**PRÉFET
DE LA HAUTE-SAVOIE**

**Commission départementale de préservation des espaces naturels, agricoles et
forestiers (CDPENAF)**

Avis sur le projet de PLU de la commune d'Arâches

ANNEXE 1
SECTEURS A RECLASSER EN ZONES A OU N

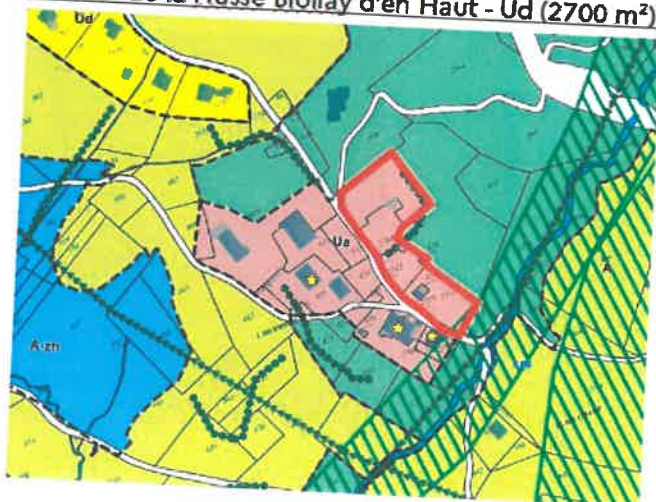
- ajuste l'enveloppe urbaine au plus près des bâtis existants ;
- reclasse les secteurs en extension en A ou N tels qu'identifiés en annexe 1 ;
- rehausse la densité de l'OAP du secteur Bois Rosset ;

Secteur du Hameau de Flaine :

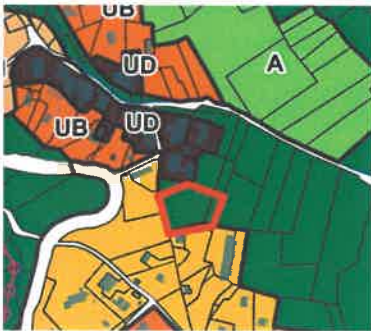
- défavorable à l'ouverture à l'urbanisation de 0,8 ha supplémentaire sur le secteur du Hameau de Flaine (parcelles concernées jointes en annexe 2) ;
- défavorable à l'ouverture à l'urbanisation de 0,385 ha supplémentaire sur le secteur du des Feux ou Pas à l'Ané (parcelles concernées jointes en annexe 2) ;
